# 柏崎刈羽原子力発電所における 標準応答スペクトルに基づく評価について

2022年2月22日  
東京電力ホールディングス株式会社

## 前回会合（2021年12月3日 第8回会合）におけるコメント

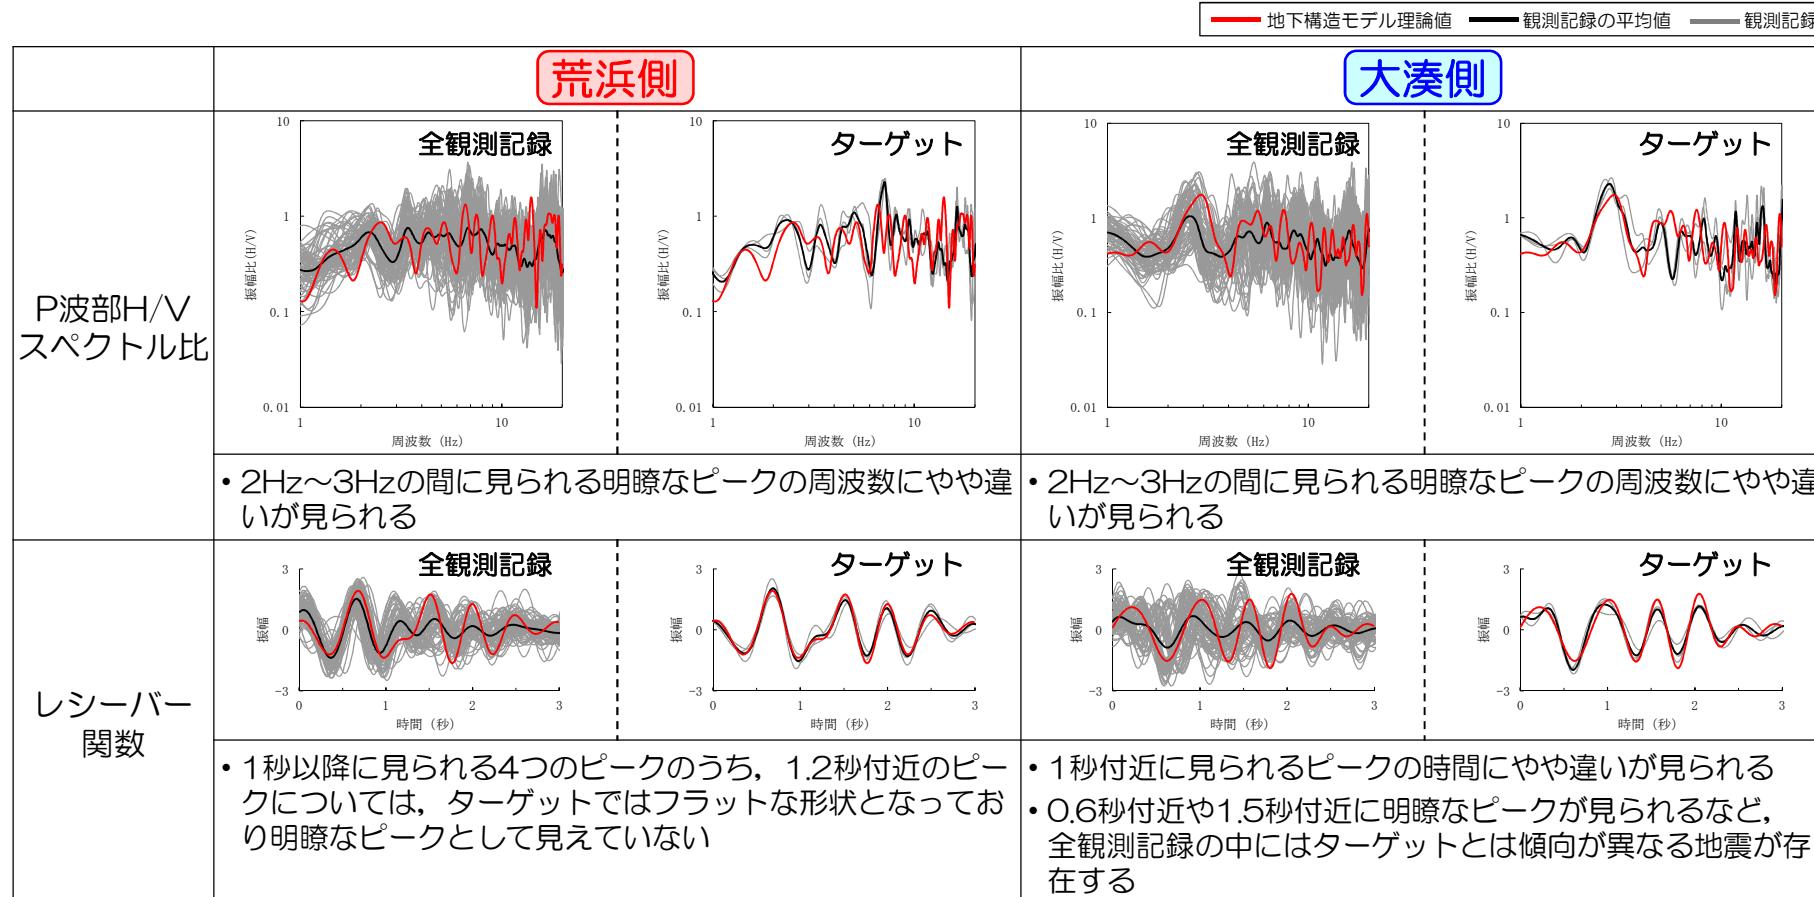
コメント  
No.2

- P波部H/Vスペクトル比及びレシーバー関数についてより詳細な分析を行うために、検討対象とした全観測記録に対して、ターゲットに用いた観測記録に違いが見られる点を以下の通り整理。

- 違いが見られる要因を分析するため、以下の検討を実施。

- 理論値の入射角を変化させたパラメータスタディ
- 観測記録の到来方向別の整理

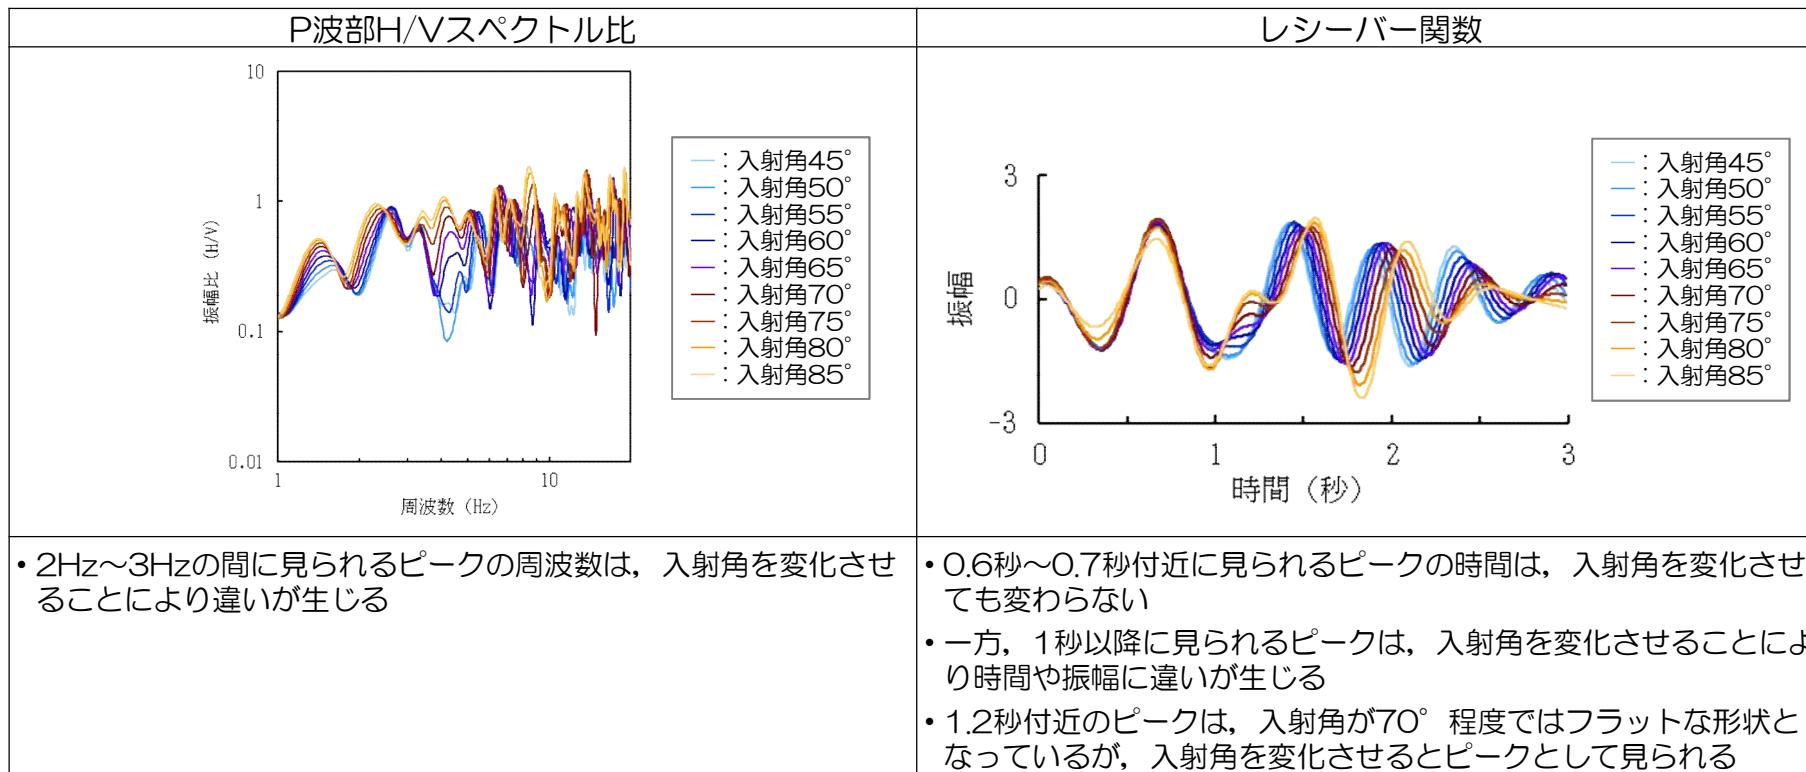
コメント  
No.2

- 同定した地下構造モデルに対して、入射角を変化させた場合のP波部H/Vスペクトル比及びレシーバー関数の理論値に関するパラメータスタディを実施。

- P波部H/Vスペクトル比の2Hz～3Hzの間に見られるピーク及びレシーバー関数の1秒以降に見られるピークは、入射角を変化させると違いが生じることを確認した。
- 全観測記録とターゲットで見られた違いは、入射角を変化させた場合に生じる傾向と整合することから、主に入射角の影響により生じているものであると考えられる。

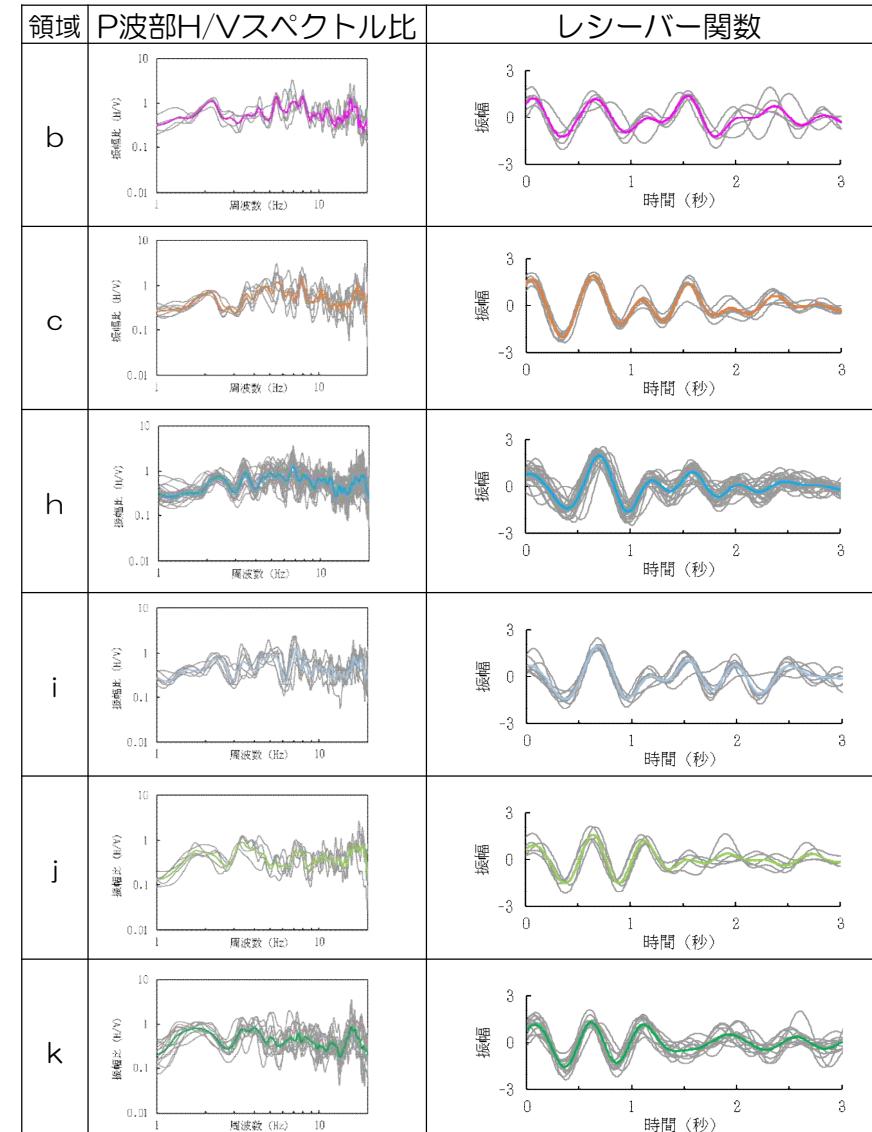
コメント  
No.2

- 観測記録のP波部H/Vスペクトル比及びレシーバー関数について、到来方向により整理。

P波部H/Vスペクトル比	レシーバー関数
<ul style="list-style-type: none"> <li>2Hz～3Hzの間にピークが見られる特徴は、到来方向によらず変わらない</li> </ul>	<ul style="list-style-type: none"> <li>0.6秒～0.7秒付近に見られるピークの時間は、到来方向によらず変わらない</li> <li>1秒以降に4つのピークが見られる特徴は、到来方向によらず変わらない</li> <li>1.2秒付近のピークは、領域b～iでは振幅が小さく、領域j～kでは明瞭になるが、その時間は変わらない</li> </ul>
■ 荒浜側では、到来方向により特徴が大きく異なる傾向は見られない。

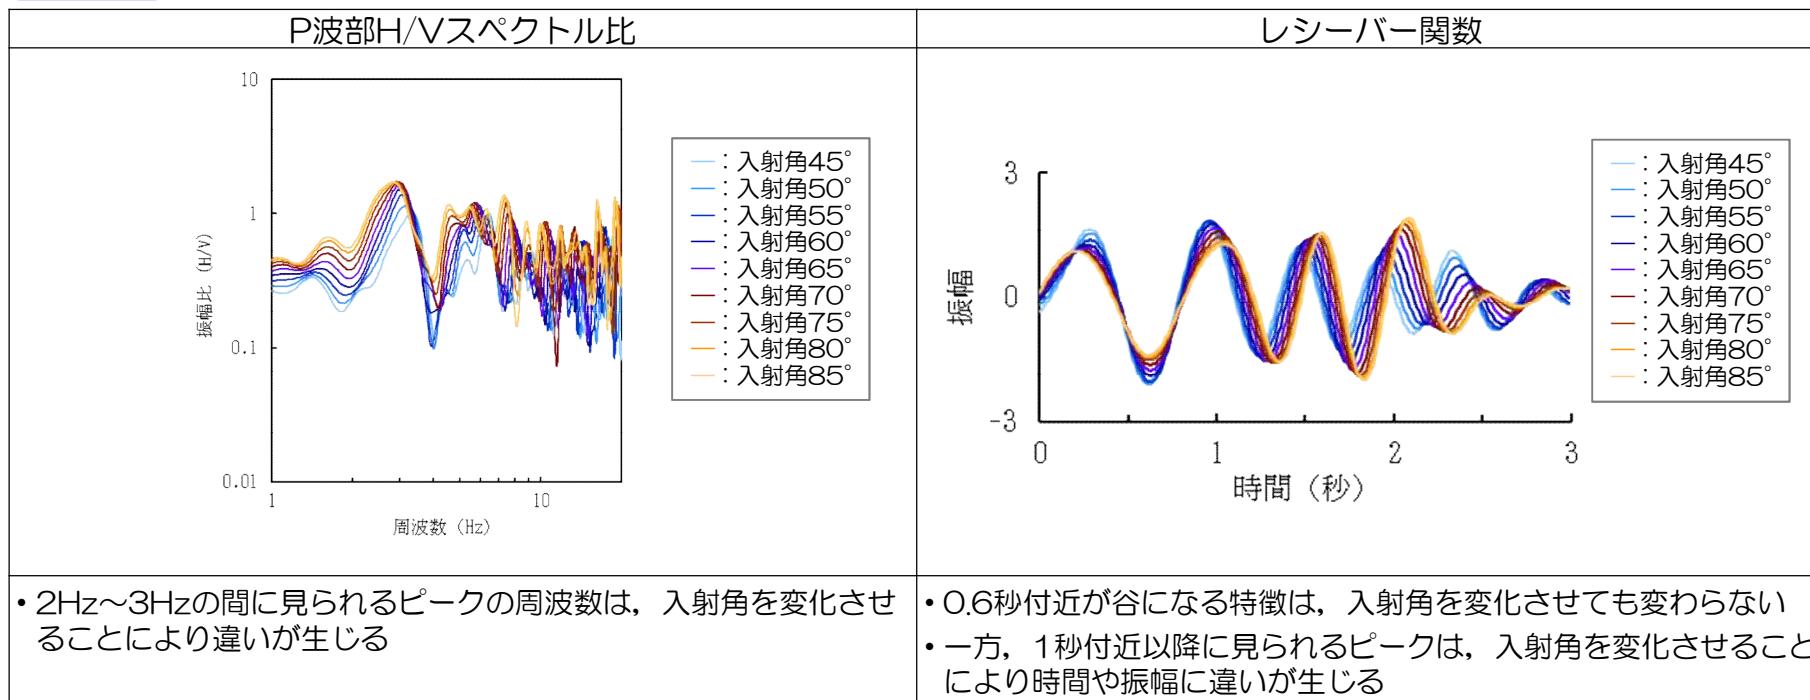
コメント  
No.2

- 同定した地下構造モデルに対して、入射角を変化させた場合のP波部H/Vスペクトル比及びレシーバー関数の理論値に関するパラメータスタディを実施。

- P波部H/Vスペクトル比の2Hz～3Hzの間に見られるピーク及びレシーバー関数の1秒付近以降に見られるピークは、入射角を変化させると違いが生じることを確認した。
- しかしながら、全観測記録のレシーバー関数の一部に見られた0.6秒付近のピークは、入射角を変化させても生じないことから、入射角以外の影響を受けているものと考えられる。

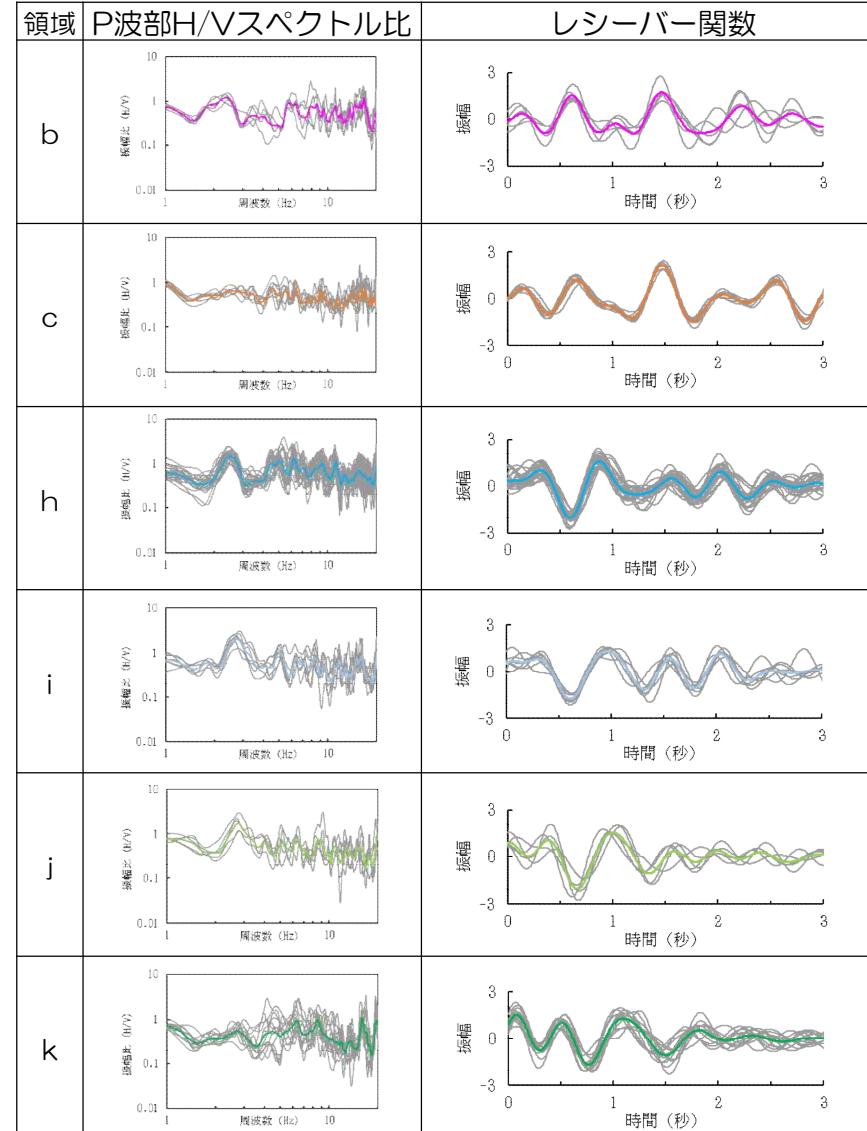
コメント  
No.2

- 観測記録のP波部H/Vスペクトル比及びレシーバー関数について、到来方向により整理。

P波部H/Vスペクトル比	レシーバー関数
<ul style="list-style-type: none"> <li>2Hz～3Hzの間にピークが見られる特徴は、到来方向によらず変わらない</li> </ul>	<ul style="list-style-type: none"> <li>領域h～kでは1秒付近に大きなピークが見られるのに対し、領域b～cでは0.6秒付近と1.5秒付近に大きなピークが見られ、到来方向により特徴が異なる</li> </ul>

- 大湊側では、到来方向により特にレシーバー関数の特徴が異なる傾向が見られる。

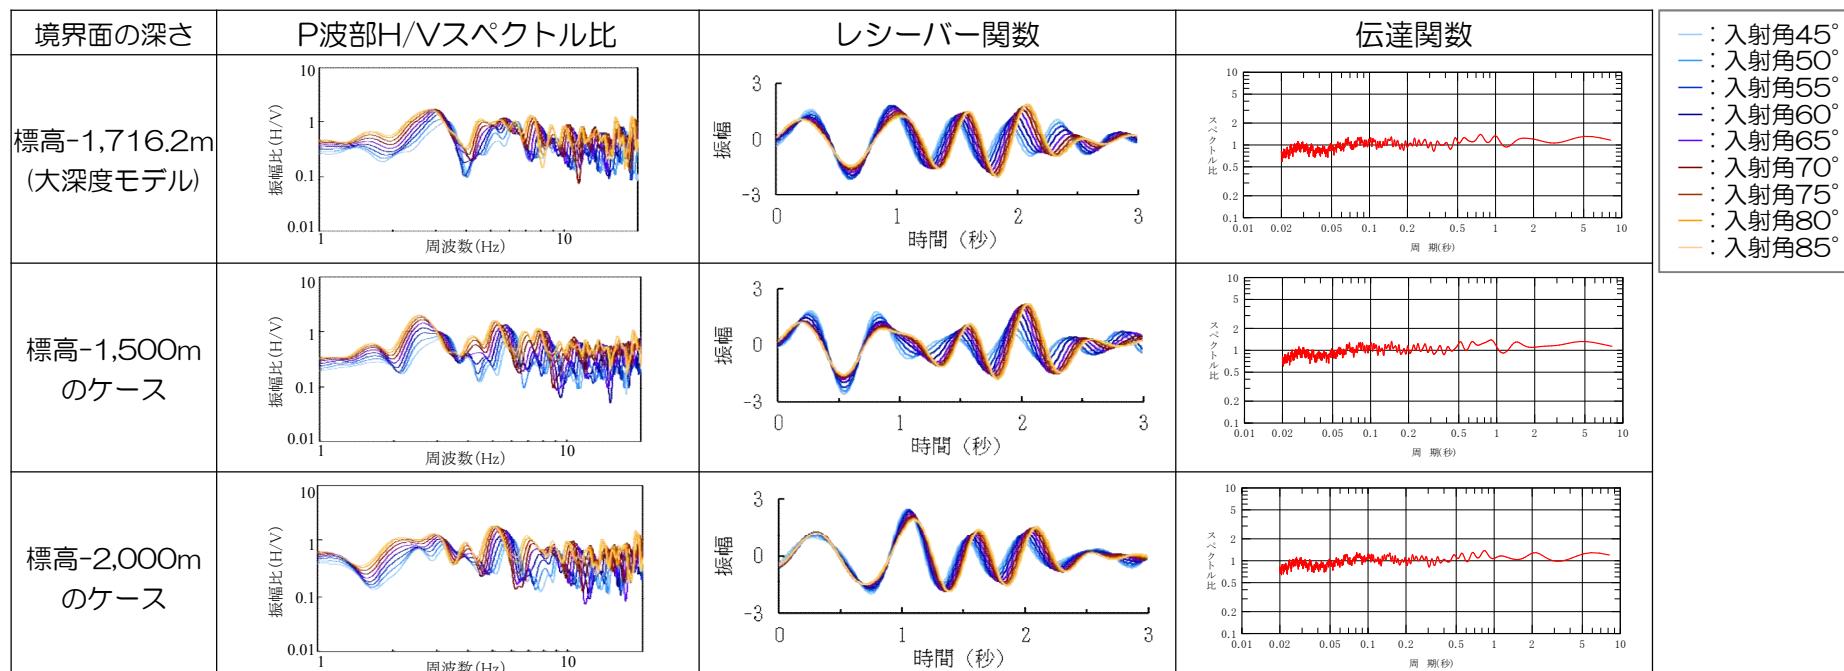
コメント  
No.2

- 上部寺泊層と下部寺泊層の境界面の深さを変化させると、レシーバー関数の1秒付近に見られるピークの出現時間が前後に大きく変化することが確認された。また、P波部H/Vスペクトル比の2Hz～3Hzの間に見られるピークの形状も変化することが確認された。
- 特に、2次元地下構造モデルの北西側を参考にして境界面を浅くしたケースでは、レシーバー関数のピークの出現時間が早くなり、領域b～cより到来する波で見られた0.6秒付近に近づく傾向である。
- これらのことから、上部寺泊層と下部寺泊層の境界面の深さが波の到来方向により変化することにより、観測されたレシーバー関数に比較的大きなばらつきが生じた可能性が考えられる。
- 一方、これらのケースで仮定した1次元地下構造モデルにおける地震基盤相当面から解放基盤表面までの理論伝達関数はほぼ同じであり、上部寺泊層と下部寺泊層の境界面の深さの設定が增幅特性に与える影響は殆どないことを確認した。このことは、既許可での観測記録の分析において、大湊側では褶曲構造による到来方向による特異な增幅特性が見られないこととも整合している。

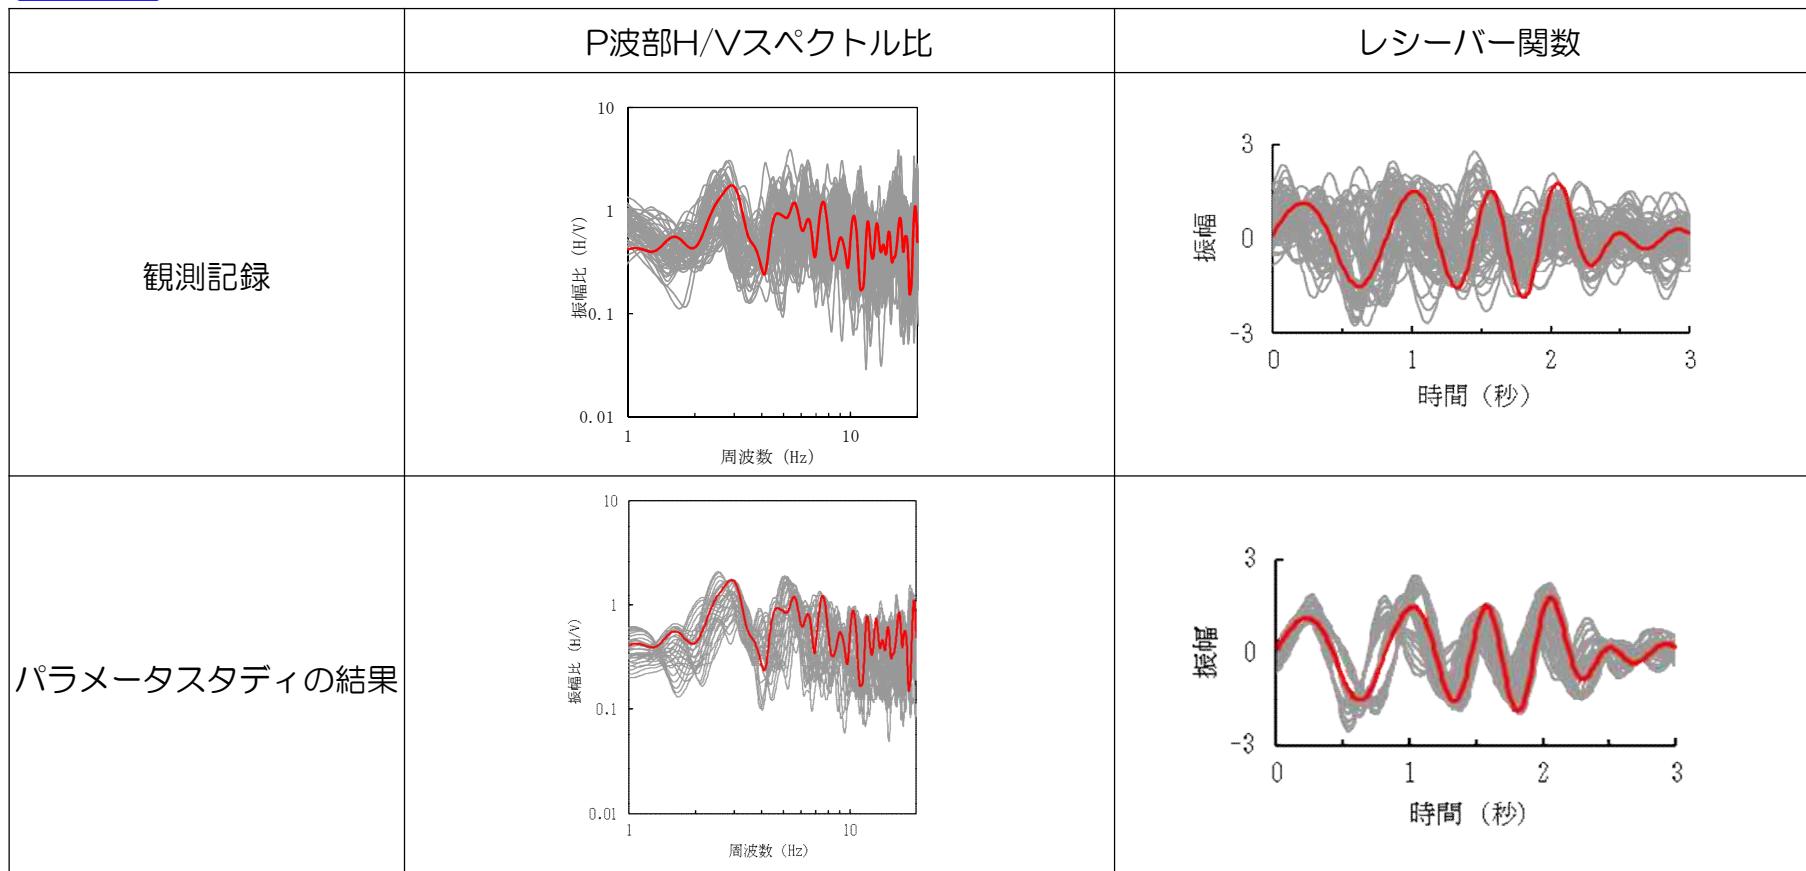
コメント  
No.2

- 実施したパラメータスタディの全結果について、観測記録及び大深度モデルの理論値と比較して示す。
- 大湊側の観測記録に見られた、P波部H/Vスペクトル比の2Hz～3Hzの間に見られるピークの周波数の違いや、レシーバー関数の0.6秒付近及び1秒付近に見られるピークの時間の違いについては、入射角の影響に加えて、上部寺泊層と下部寺泊層の境界面の深さが到来方向により変化することの影響を考慮したパラメータスタディにより、定性的な傾向は再現することができているものと考えられる。

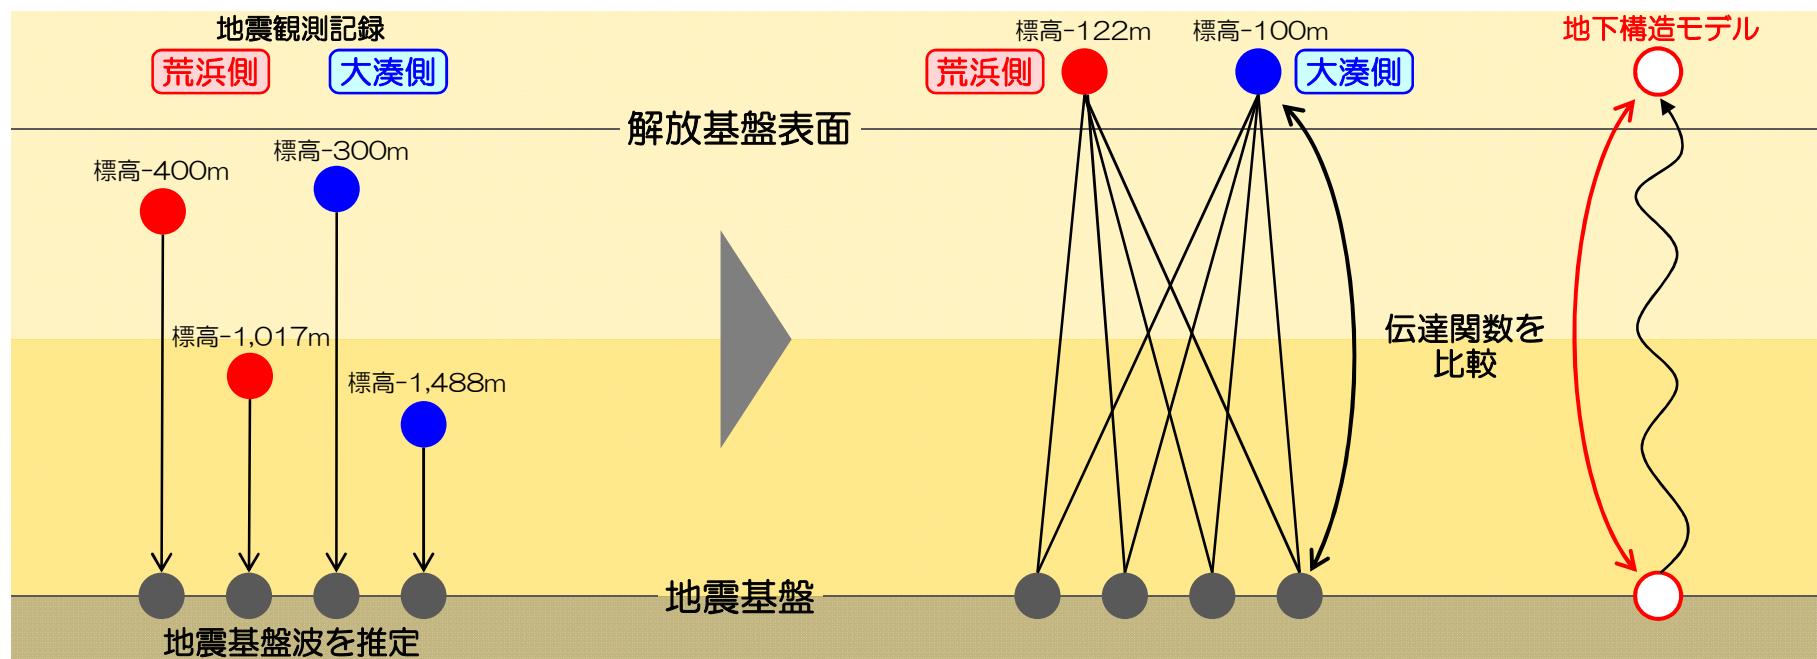
コメント  
No.4
